伊方原子力発電所環境安全管理委員会原子力安全専門部会 委員コメント一覧

**伊方発電所 3号機
原子炉建屋等の基礎地盤及び周辺斜面の
安定性評価について
コメント回答**

**平成27年7月22日
四国電力株式会社**

② 掘削STEP時の応力状態【変形図，主応力ベクトル図，局所安全係数図】

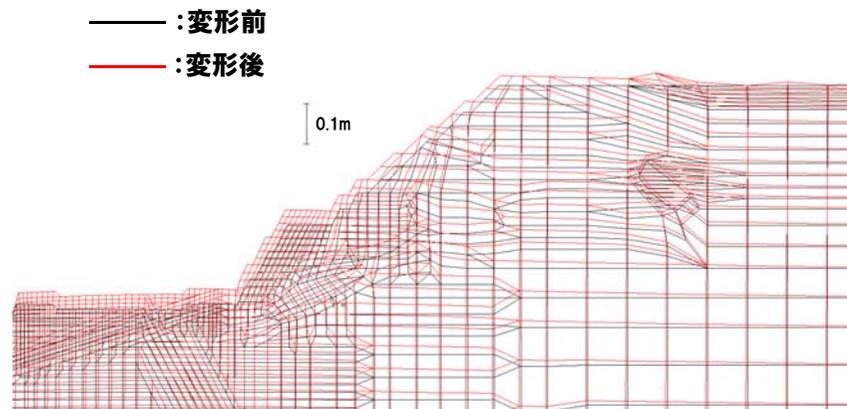
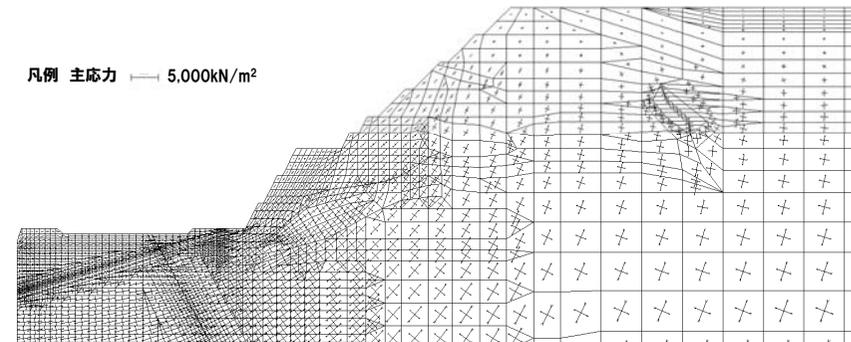
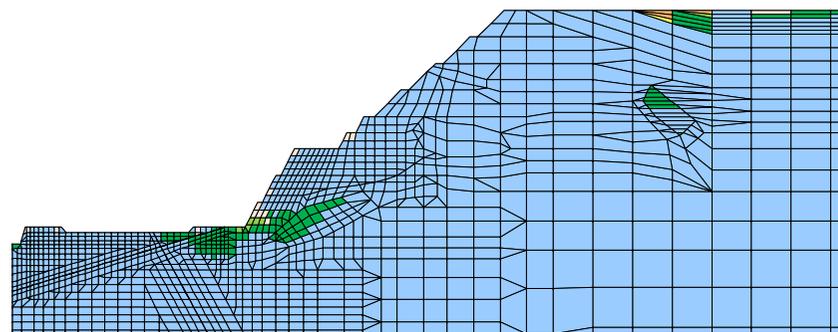
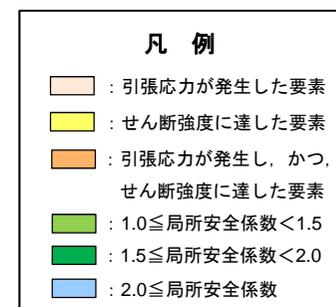
斜面は切り取った時が一番変形が大きくなるので、その際の解析を地震力や豪雨の情報もあわせて整理し、資料として残して欲しい。

- (1) 地震時の応力は、常時応力と地震時増分応力の和で表される。
 - (2) 常時応力を算出するための静的解析は、①自重STEP → ②掘削STEP → ③構築STEPに大別される。
 - (3) 地盤の安定性評価は、発電所が供用されている状態（すなわち原子炉建屋等が構築された後の応力状態）を想定して行うものであり、むしろ常時応力は③構築STEPの応力を参照する。
 - (4) したがって、斜面が切り取られた直後の応力状態（②掘削STEP）での安定性評価は実施していないが、次頁に示すとおり、②掘削STEPにおいても特異な変形や応力集中は認められず、局所安全係数についても顕著な引張等は発生していないことがわかる。
- なお、

- 特異な変形や応力状態は見られない。
- 要素の局所安全係数についても問題はない。
- 斜面表層付近で引張応力が発生しているが、ごく一部の領域であり、問題はない。

地下水位調査結果 (3号炉設置変更許可申請書より引用)

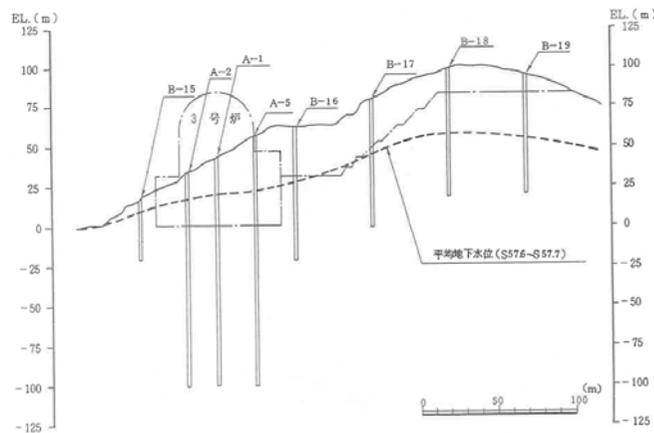
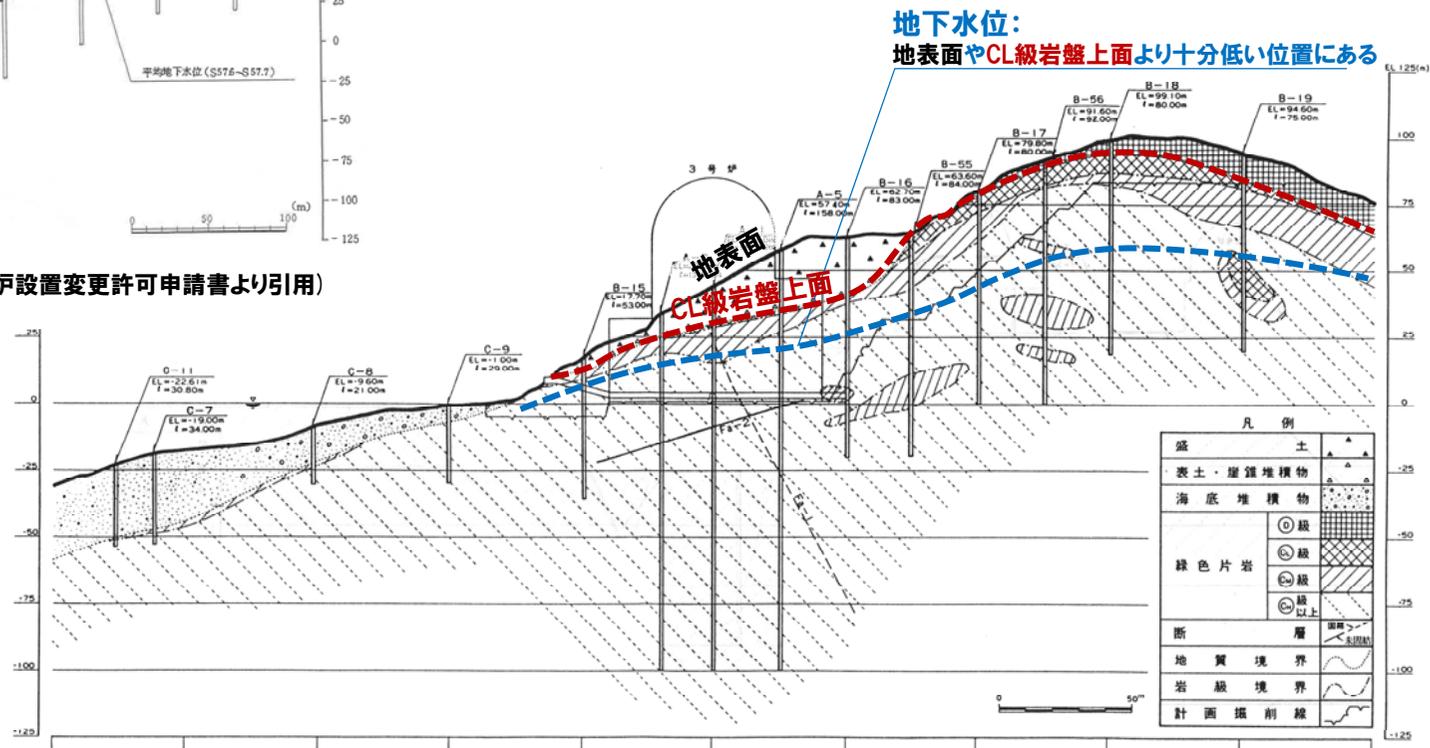
敷地内岩盤の性状で液状化は起きないとの説明だが、地下水位も含めて整理して欲しい。

- (1) まず、建設前（掘削前の地山状態）においては、Bor孔を利用して地下水位を測定しており、地下水位は地表面やCL級岩盤上面より十分下方に位置していることを確認している。
- (2) しかし、常時解析①自重解析を行うにあたっては、調査結果より十分上方のCL級岩盤上面に地下水位を設定している。

図-1 基礎地盤の最小主応力時刻歴図

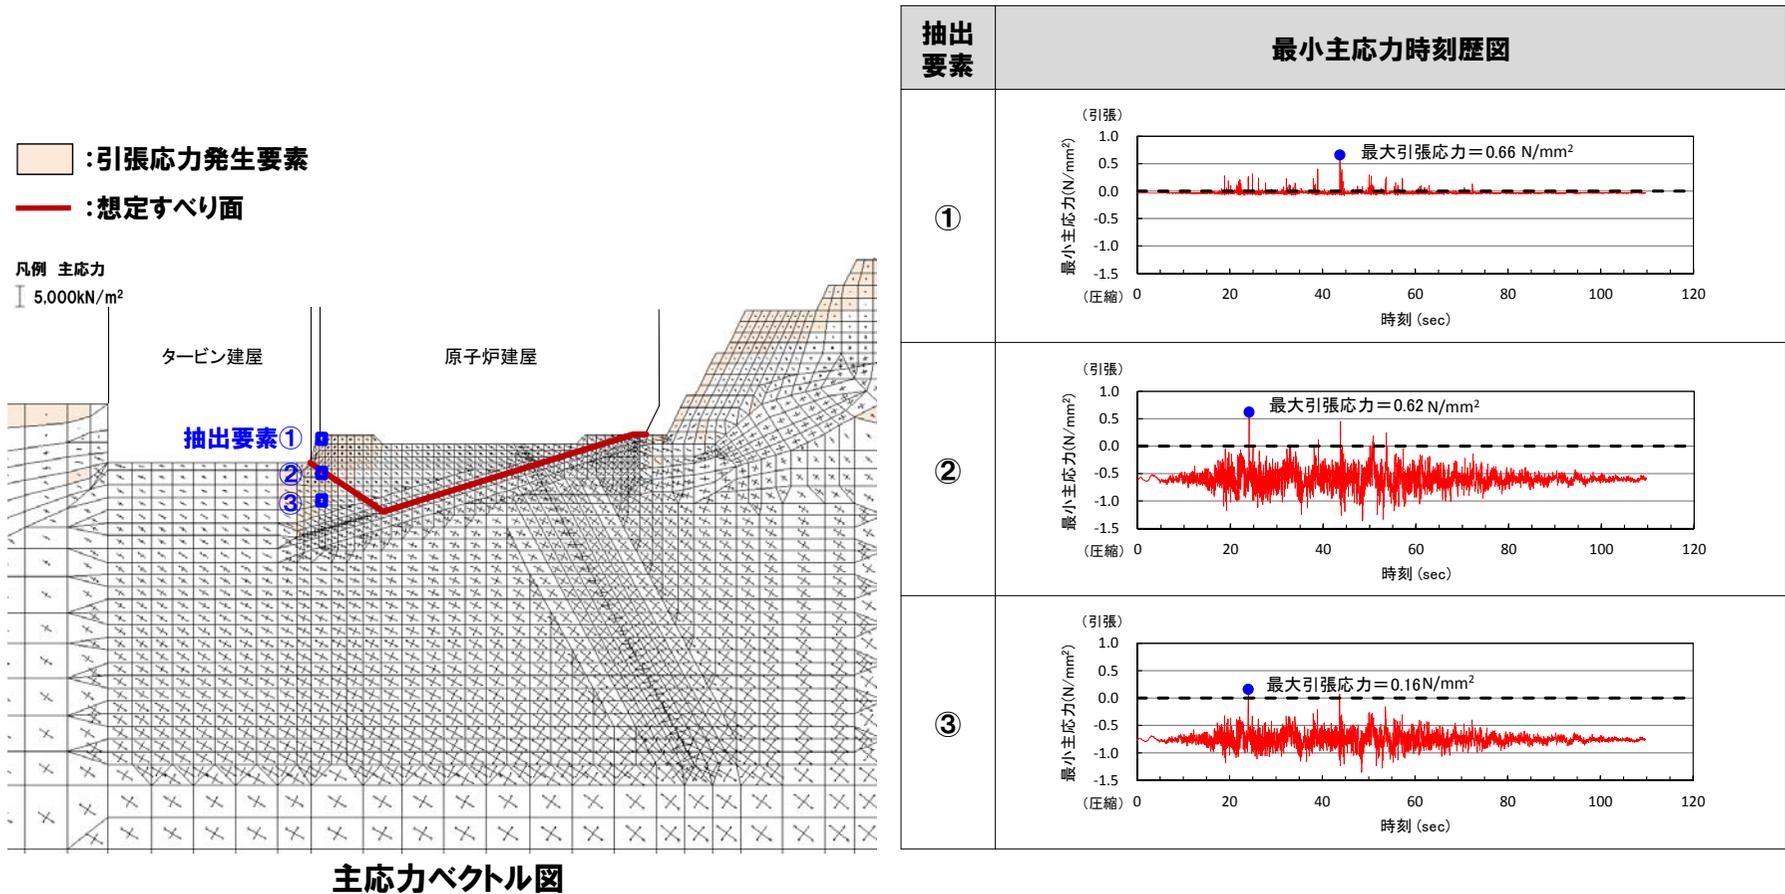
引張が発生している主要な部分の応力状態を時刻歴で示して欲しい。

○引張応力は、ごく短時間で発生しているため、地盤の安定性に問題はない。

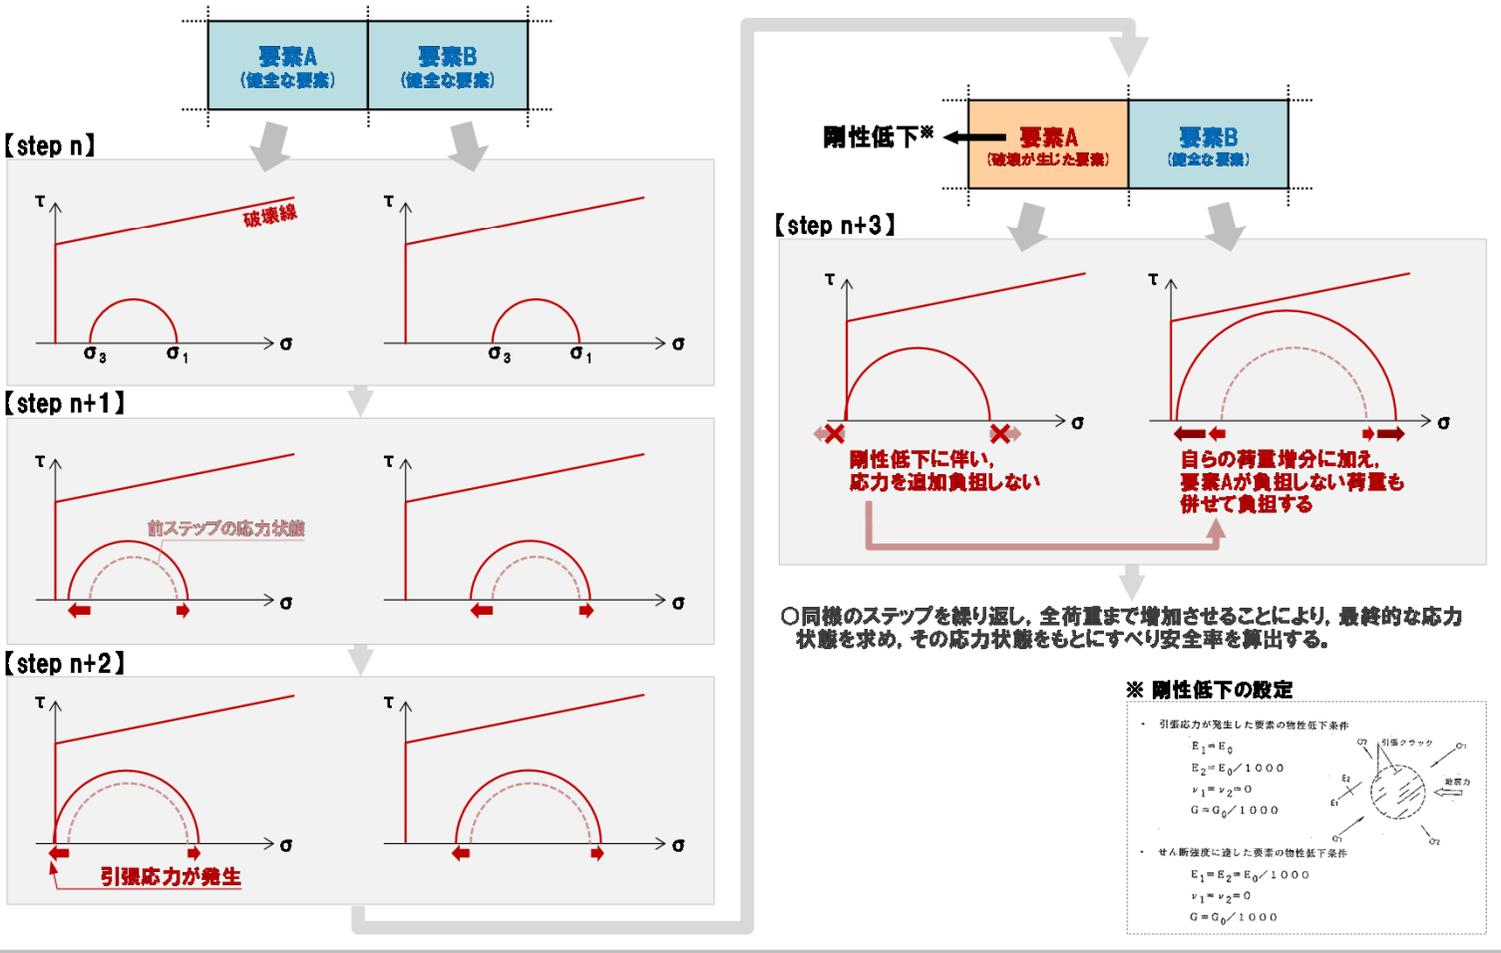
また、表面保護や押さえ効果で破壊に達していないと思うがそうした評価を整理して資料として残して欲しい。

- 以上より、引張が発生する要素は一部に限られ、かつ引張応力が発生するのはごく短時間で発生しているため、地盤の安定性に問題は無い。
- しかし、伊方発電所では、念のため、破壊の進展を考慮した安定性評価として、最小すべり安全率を示す時刻の慣性力を切り出し、静的非線形解析も実施している。

○静的非線形解析は、荷重増分法により実施し、各荷重段階で、引張応力が発生した要素及びせん断強度に達した要素の弾性係数・せん断弾性係数を低下させ、全荷重段階まで増加させることにより、最終的な応力状態を求める。

- 静的非線形解析の結果、基礎地盤（原子炉建屋：X-X' 断面）の最小すべり安全率は1.83から2.11に、周辺斜面（原子炉建屋：X-X' 断面）の最小すべり安全率は1.37から1.30に、それぞれ若干の増減がみられたものの、評価基準値（基礎地盤：1.5、周辺斜面：1.2）を上回ることを確認している。

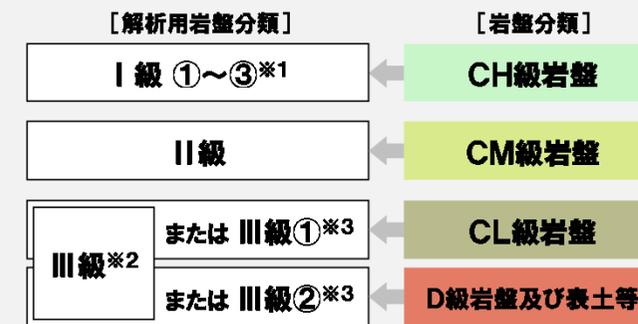
岩盤分類の表と詳細データ集の間を整理したものが欲しい。

○同一の岩盤分類においても、風化の程度、割れ目の状態等によって強度特性、変形特性及び動的特性に幅があることから、工学的分類として以下のとおり解析用岩盤分類に整理し、これら分類に応じた解析用物性値を、調査結果や試験結果をもとに設定した。

図-1 解析モデル (左段:基礎地盤, 右段:周辺斜面)
(電力中央研究所 (2005) より引用・加筆)

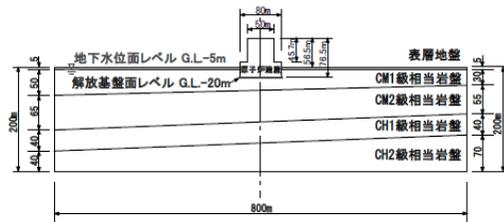
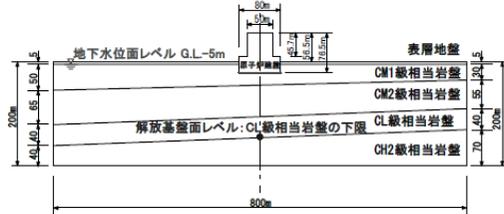
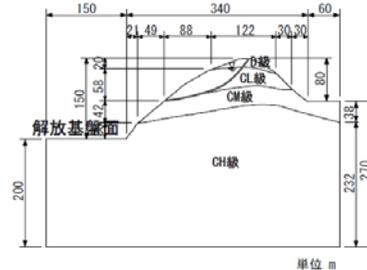
斜面のすべり安全率の評価基準値を1.2に設定しているが、安全目標の観点からこの数値はどのレベルと言えるのか。確率的にどの程度に相当するかは重要なので数値があるのであれば資料に残して欲しい。

(1) 基準地震動に対してすべり安全率が1.5 (基礎地盤) または1.2 (周辺斜面) となるよう調整*した地盤モデル (図-1) において, 基準地震動発生時にすべり安全率が1.0を下回る確率を算出する。基準地震動発生時にすべり安全率が1.0を下回る確率は, 地盤物性値のばらつき (表-1) をラテン方格サンプリングで考慮し, 確率密度関数から算出した (図-2)。

⇒ **基準地震動発生時にすべり安全率が1.0を下回る確率は基礎地盤で $2.0 \times 10^{-5} \sim 1.0 \times 10^{-3}$ 程度, 周辺斜面で $2.0 \times 10^{-3} \sim 2.0 \times 10^{-2}$ 程度となった。**

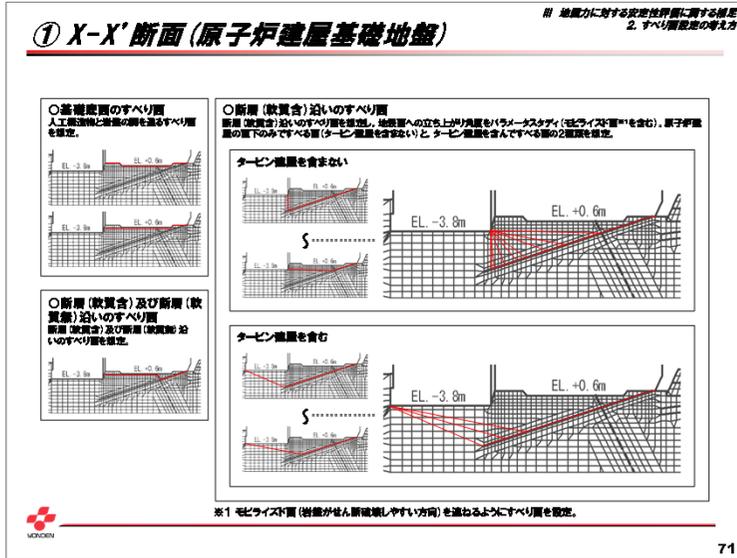
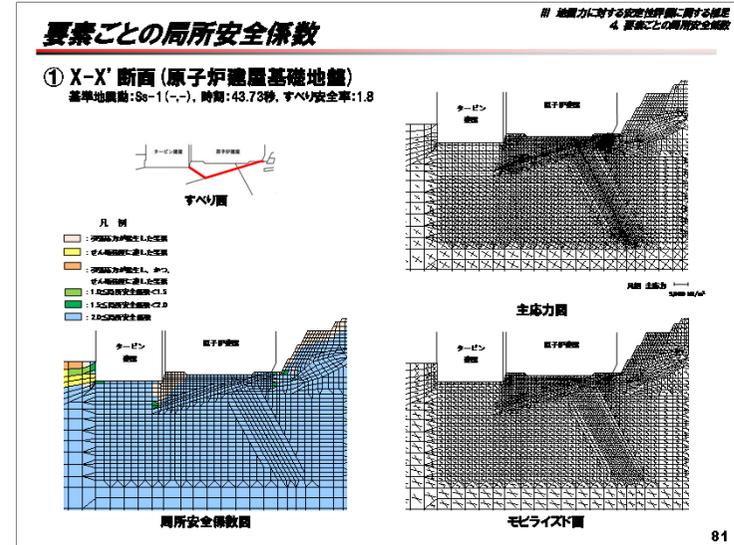
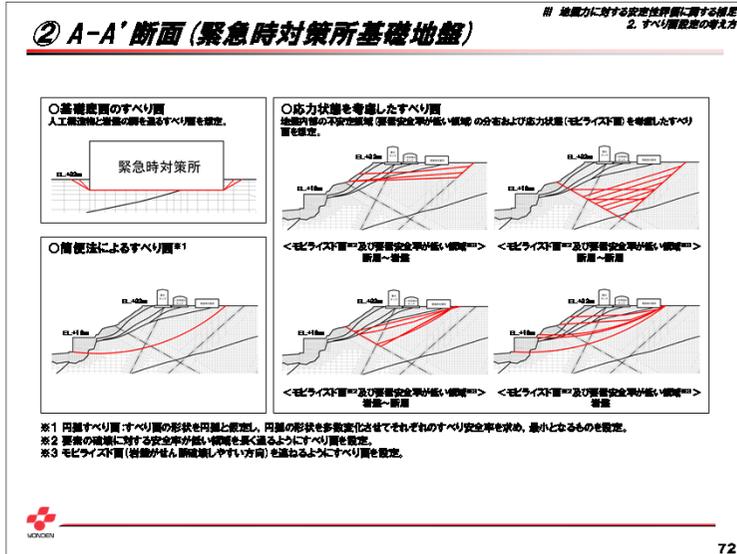
地盤や周辺斜面の安定性評価において、どのようなデータや文献を用いたのかは資料に整理しておいて欲しい。

○その他、探索すべり面の一覧，局所安全係数図，全計算結果の一覧等を整理している。
